Gemeente Maasdriel

Bestemmingsplan Heerewaarden herziening 2015, MFC Bukestraat - Langestraat

Reactie op zienswijze provincie Gelderland

12 april 2016
MDL016/Vnj/0080.01

7 Hoogteverschil tussen rotonde en Bukestraat

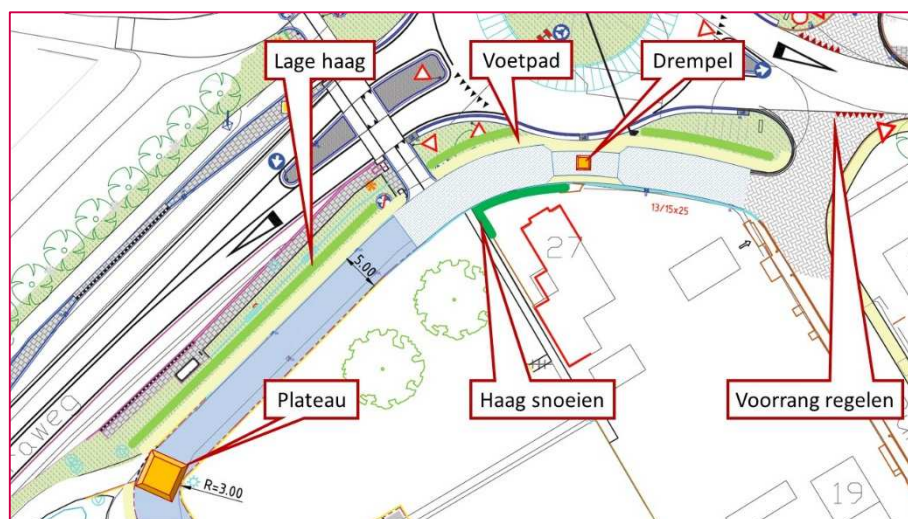
Het wegdek van de rotonde ligt ter hoogte van de Bukestraat op een hoogte van 6,48m, de rand van de banden rond de rotonde ligt op 6,60m. De Bukestraat ligt in de huidige situatie op een hoogte van ongeveer 6,15m, evenals het maaiveld. Dit levert in totaal een hoogteverschil op van 45 cm. In het ontwerp van de provincie is dit hoogteverschil opgevangen in de smalle tussenberm, de laatste 10 tot 15 cm wordt opgevangen met een RWS band en door de Bukestraat enigszins onder afschot te leggen.

Deze oplossing voldoet niet in de situatie dat er ook een voetpad aanwezig moet zijn langs de Bukestraat. Het voetpad moet min of meer horizontaal liggen wil het goed loopbaar zijn en ook nog bruikbaar zijn voor mensen met een rollator of rolstoel. Daarom moet het hoogteverschil anders opgevangen worden. Het trottoir ligt 15 cm lager dan de rotondeband. Door de Bukestraat iets hoger te leggen, wordt voorkomen dat het trottoir te hoog ligt ten opzichte van de weg. Het resterende hoogteverschil (10 à 15 cm ten opzichte van het maaiveld) wordt opgevangen met een molgoot en opsluitband tussen de

verharding en de tuin van huisnummer 27. Over het iets opgetilde deel van de Bukestraat loopt de afwatering in lengterichting van de weg, om te voorkomen dat er wateroverlast ontstaat in de tuin van huisnummer 27. Een en ander is weergegeven in de tekening MDL016-01. Deze tekening is opgenomen als bijlage 2 bij deze notitie.

Figuur 1.1: het plan met de nieuwe ontsluiting in blauw

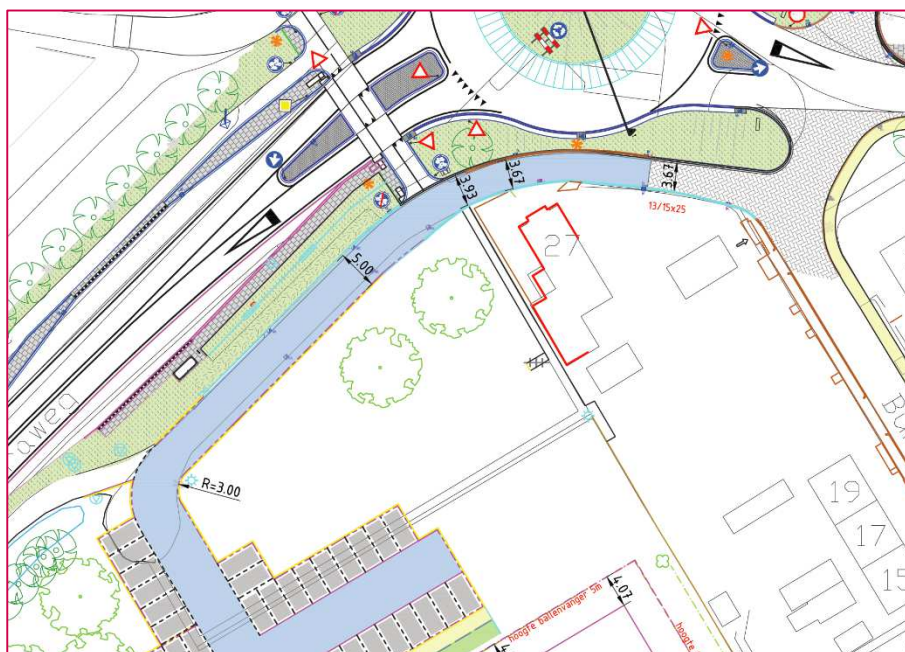
Het sportpark is in de huidige situatie bereikbaar vanaf de Langestraat, daar is ook een klein parkeerterrein aanwezig. Voor de nieuwe situatie is een ontsluiting langs de Bukestraat voorzien, inclusief een nieuwe parkeerplaats. Voor voetgangers en fietsers blijft er

een toegang vanaf de Langestraat. In het plan is rekening gehouden met de komst van een rotonde in de Van Heemstraweg.

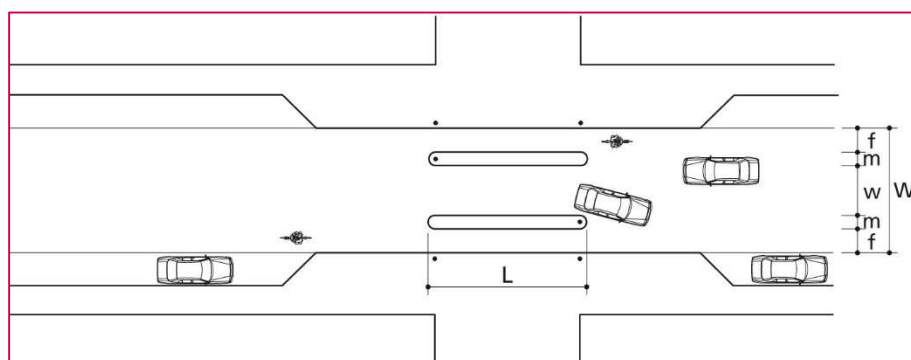
De verlengde Bukestraat heeft een breedte van 5 meter, voldoende voor autoverkeer in twee richtingen in combinatie met fietsers. Ter hoogte van de rotonde versmalt de weg naar een breedte van 3,67 m. Deze versmalling verloopt geleidelijk in de bocht. Deze breedte is op het smalste stuk onvoldoende voor tweerichting autoverkeer. Deze breedte

is ook onvoldoende voor autoverkeer in één richting in combinatie met tegemoetkomend fietsverkeer. Daarmee is er ook voor de voetgangers geen ruimte.

De ASVV kent een versmalling in een erftoegangsweg als snelheidsremmende of attentieverhogende maatregel. De breedte van de rijbaan wordt daarbij versmald naar 3,10 m over een lengte van 5 tot 10 meter. Bij voorkeur wordt er daarbij voor de fiets een mogelijkheid aangebracht om er omheen te rijden. In het voorbeeld zoals de ASVV dat geeft, kunnen weggebruikers de situatie goed overzien en zo nodig elkaar een seintje geven wie er als eerste mag.

Figuur 2.3: de bocht in de Bukestraat in de huidige situatie

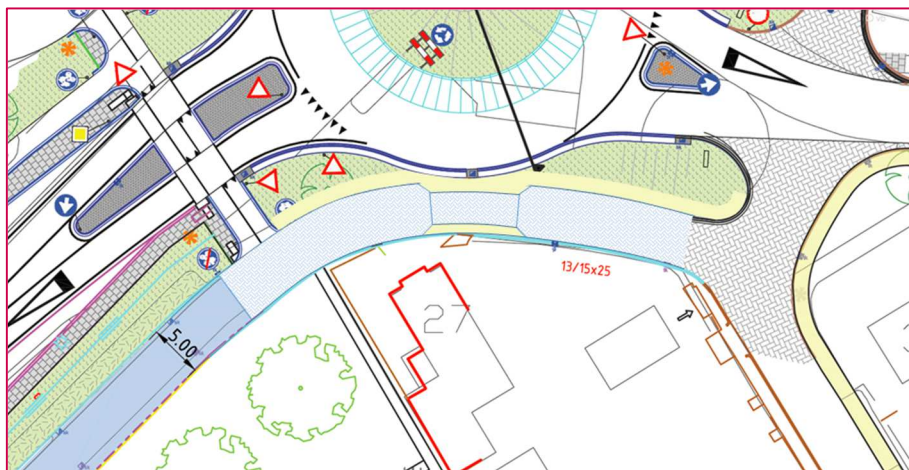
In het ontwerp voor de Bukestraat is de versmalling meer dan 25 m lang en ligt de versmalling in een bocht. Door het vloeiende verloop kent de versmalling geen duidelijk begin of einde. Door de beplanting langs de erfgrens van de woning op de hoek is er ook geen zicht om de bocht.

Door dit alles is het voor automobilisten of (brom)fietzers niet te zien of er een tegenligger aan komt. Bovendien is het lastig in te schatten op welke plek de weg te smal wordt om elkaar te passeren. Dit alles maakt de kans reëel dat auto's elkaar in de bocht tegen komen en niet verder kunnen. Daarbij moet één van de auto's achteruit steken of de berm in rijden. Ongewenste situaties die bovendien direct gevaarlijk zijn voor (brom)fietzers. Zij lopen het gevaar klem te worden gereden.

Een tweede aandachtspunt is de aansluiting van het fietspad langs de Van Heemstraweg op de verlengde Bukestraat. De haakse bocht in de verlengde Bukestraat naar het parkeerterrein kan tot voorrangproblemen leiden tussen auto's en fietsers. Fietsers (en vooral bromfietzers) zullen zich niet altijd realiseren dat zij voorrang moeten verlenen aan auto's die vanaf het parkeerterrein komen. Evenzo zullen aankomende automobilisten zich niet altijd realiseren dat in dit geval de rechtdoorgaande (brom)fietser voorrang heeft op het afslaande autoverkeer.

Figuur 3.1: schets van een ingekorte versmalling en voetpad

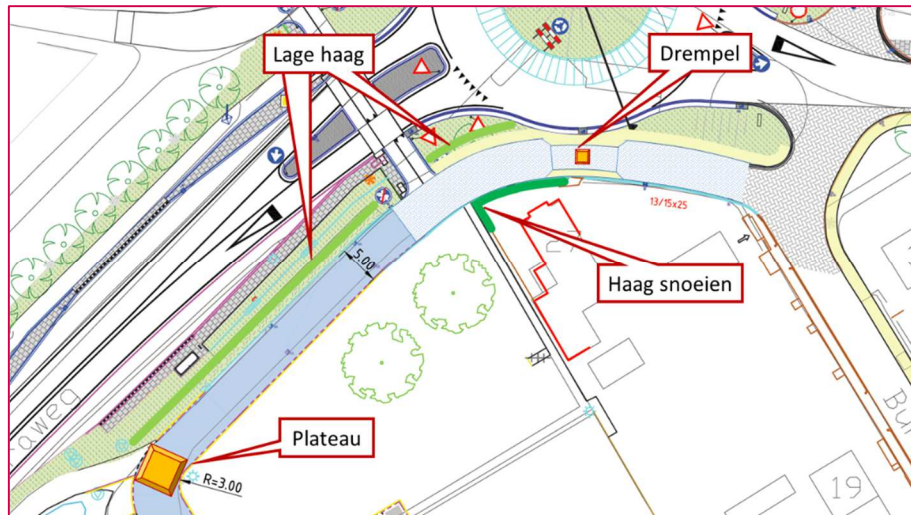
Belangrijkste probleem is de versmalling in de Bukestraat ter hoogte van de rotonde. Erfgrenzen en de ligging van de rotonde maken het onmogelijk de weg te verbreden. En de locatie van de rotonde kan niet schuiven. Dit betekent dat een verbetering alleen kan worden bereikt door een beter overzicht en het zo kort mogelijk maken van de versmalling. Het ontwerp kan binnen de beschikbare ruimte geoptimaliseerd worden:

Het voetpad komt ter plaatse van de wegversmalling direct tegen de rotonde aan te liggen. Voor een rotonde buiten de bebouwde kom ongebruikelijk. Maar door de lage snelheid op de rotonde en de korte lengte van het voetpad leidt dit niet tot een onveilige situatie. Er is geen noodzaak tot aanhouden van een tussenbermpje of bijvoorbeeld het plaatsen van een hekje.

- handhaven van de breedte van 5 m over een zo groot mogelijk deel van de bocht;
- de versmalling een breedte geven van 3,10 m, conform de ASVV aanbeveling
- duidelijk begin en einde maken van de versmalling
- een voetpad naar de bushalte (met opritjes bij de oversteekpunten zodat ook mensen met een rolstoel of rollator er gebruik van kunnen maken).

Het overzicht wordt beter als de haag in de binnenbocht van de Bukestraat wordt teruggesnoeid tot een hoogte van maximaal 1,20 m. Daarmee ontstaat een beter zicht, zodat auto's die op elkaar moeten wachten elkaar eerder kunnen zien.
